改善箇所説明図

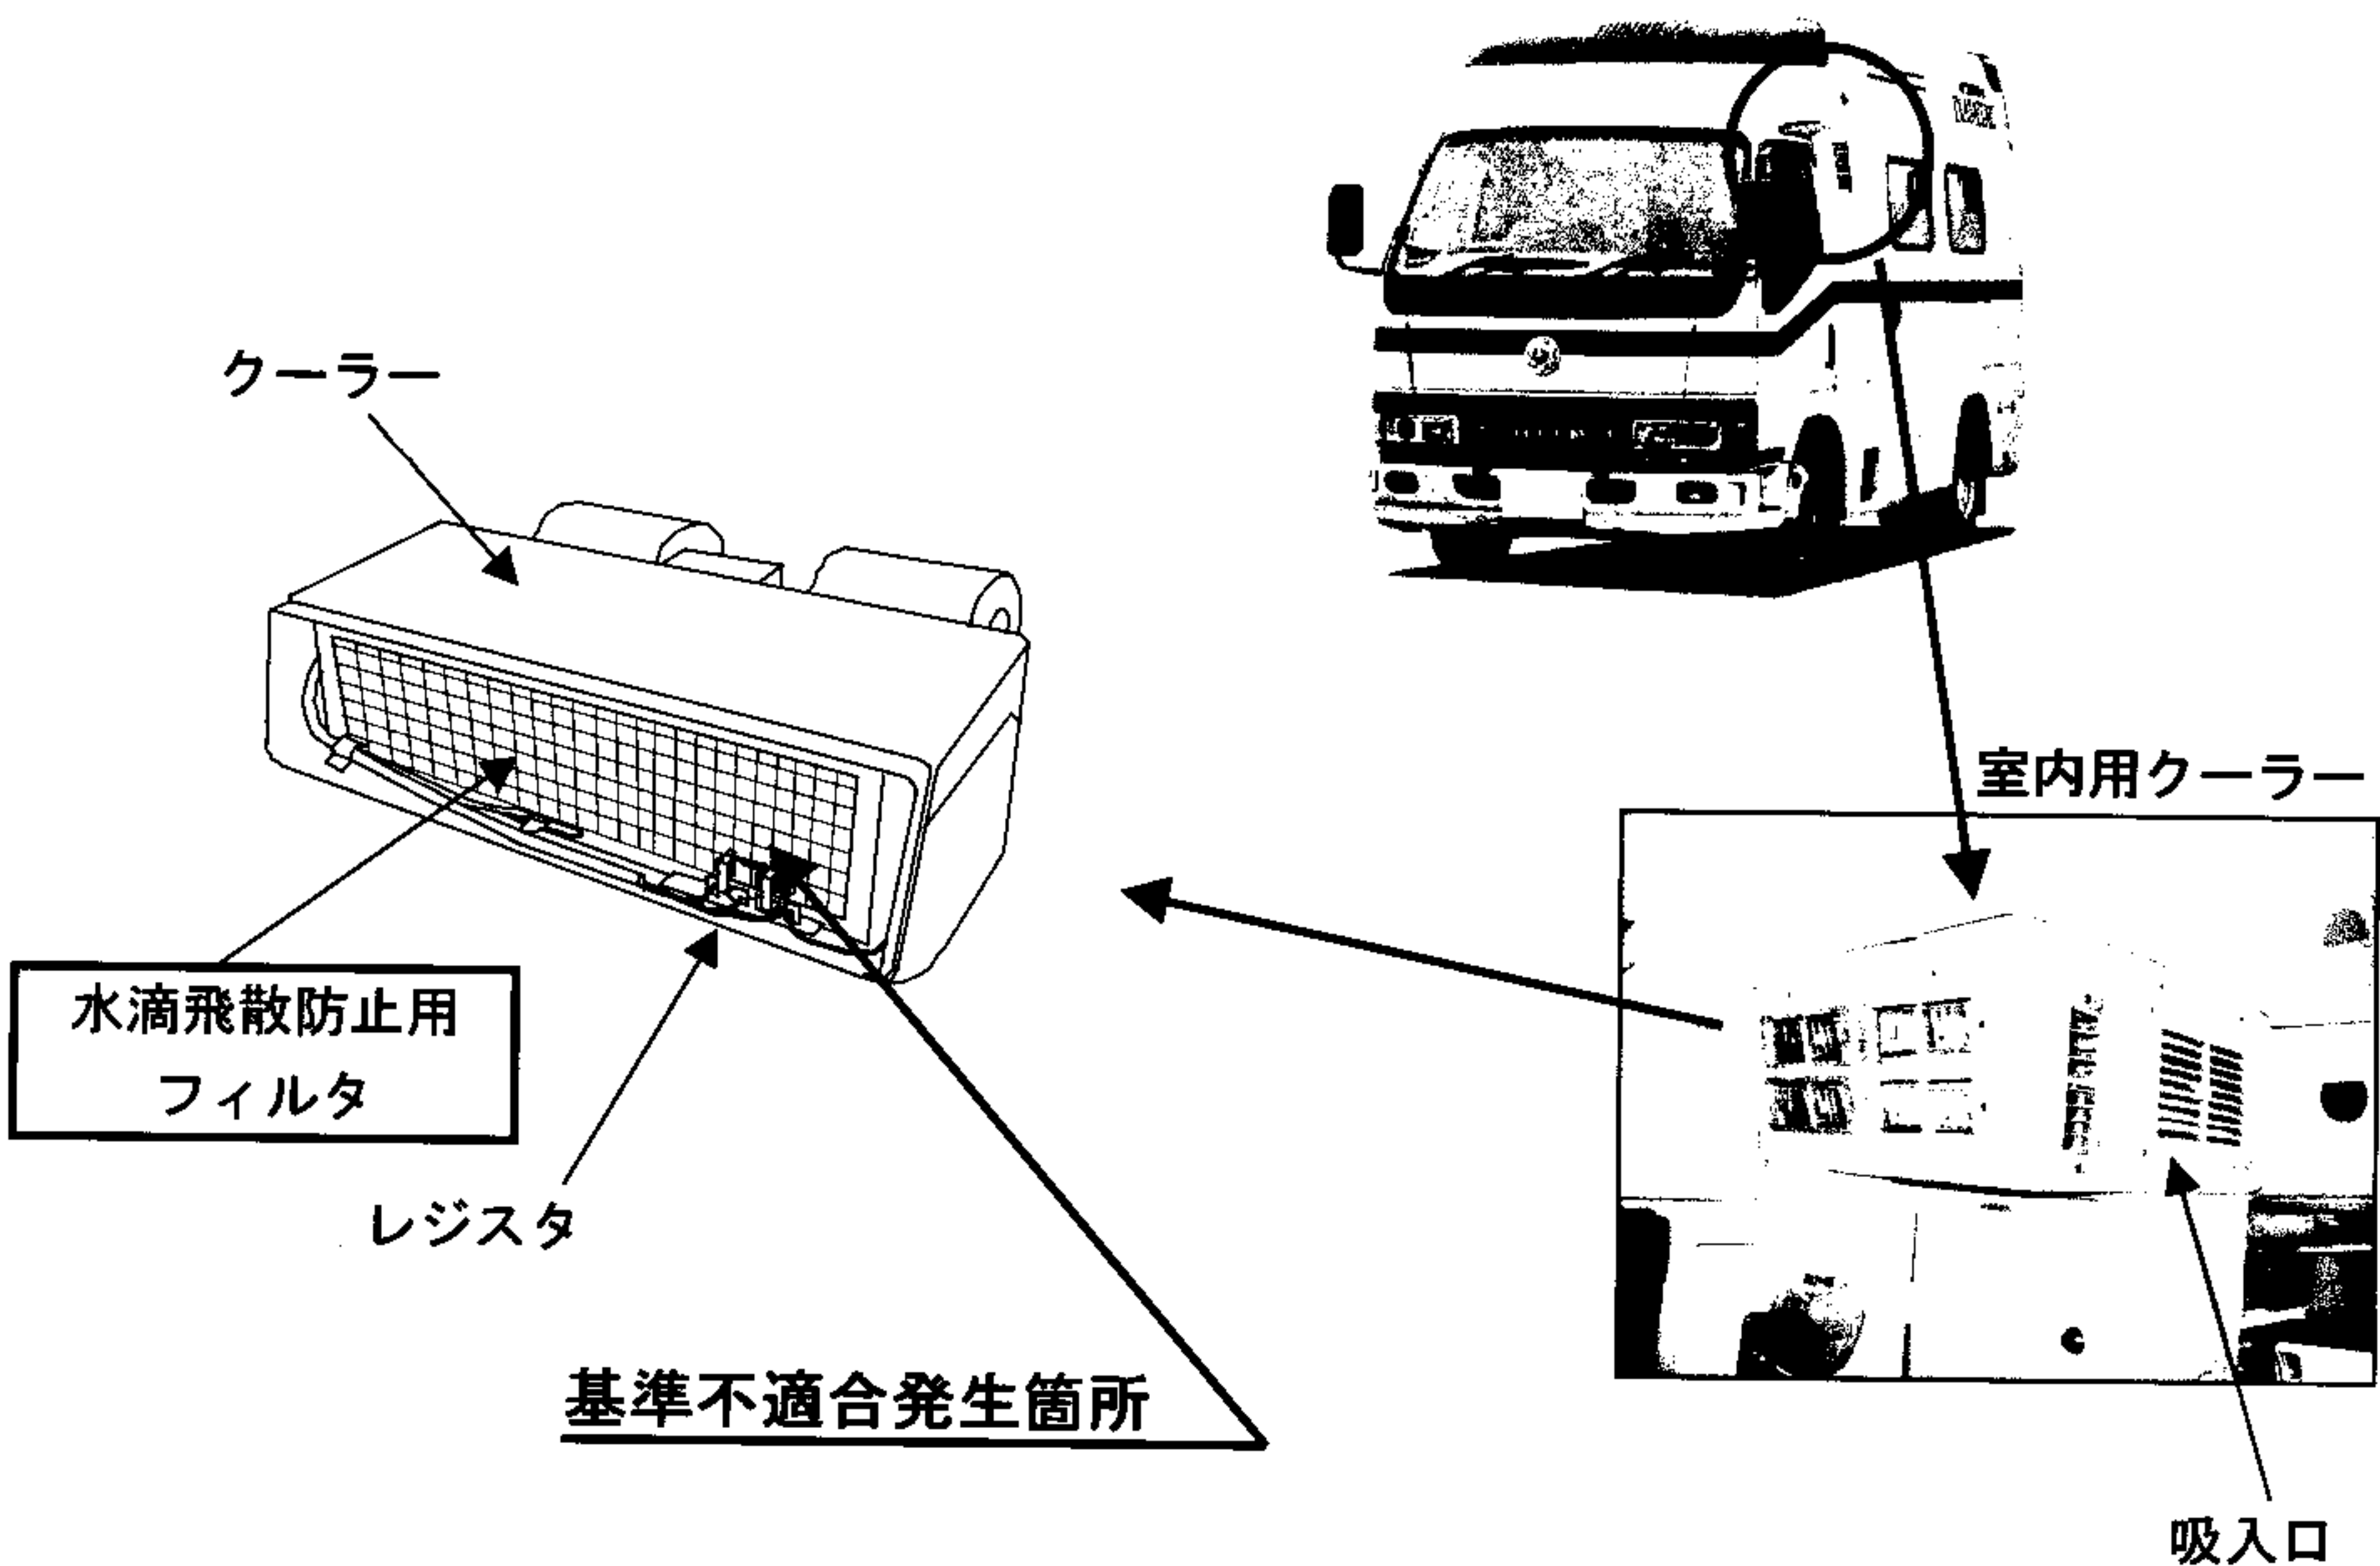
室内用クーラーの水滴飛散防止用フィルタ取付時のバラツキにより、フィルタとレジスタの隙間が少ないものがある。また、使用過程において当該フィルタの目詰まりにより、風量によるフィルタ変形量が大きくなり、更にレジスタとの隙間が少なくなることがある。そのため、そのまま使用を続けると、風量不足により高温となったレジスタとフィルタが接触して焼損し、最悪の場合、火災にいたるおそれがある。

全車両、水滴飛散防止用フィルタを対策品に交換すると共に、クーラー吸入口に防塵フィルタを追加する。

識別 : 作業完了車には、車両左側の室内用クーラー吹き出しグリル付近に「フィルタ交換済」のシールを貼り付ける。
